V/Réf. : PU 27471 (corr. : S. Martrenchas)  
Nova : 07/PU/1753547  
N/Réf. : AA/AH/FRT20113\_675\_PU\_Roi\_129  
Annexe : /

**Objet :** FOREST. Avenue du Roi, 129. Demande de permis d'urbanisme portant sur la transformation et l'augmentation de volume du logement situé aux étages supérieurs.

### Avis de la CRMS

Maison 129, avenue du Roi et tronçon de l'avenue à hauteur du bien concerné © Google Maps

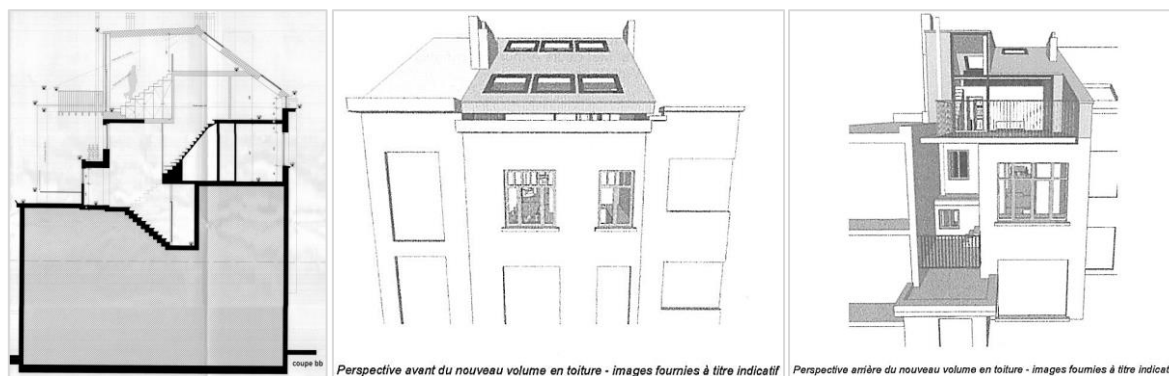
Selon la CRMS l'augmentation de volume proposée par la demande sera sans impact négatif sur le bien classé situé à proximité. En revanche, elle estime que l'intervention en toiture avant, et en particulier la réalisation du bandeau de fenêtres, serait préjudiciable aux caractéristiques architecturales et typologiques de la maison concernée ainsi qu'à la cohérence du front bâti de ce tronçon de l'avenue. La Commission se prononce dès lors défavorablement sur le parti de réaliser la surhausse en dédoublant la corniche. Elle demande de revoir le projet sur ce point et de réaliser le nouveau volume dans le respect de la typologie des toitures à versant, tout en limitant autant que possible l'impact visuel des prises de jour en toiture avant. Ceci ne compromet pas l'habitabilité du 3<sup>e</sup> étage, le bandeau de fenêtres envisagé étant de toute manière relativement accessoire en termes d'apport de lumière.
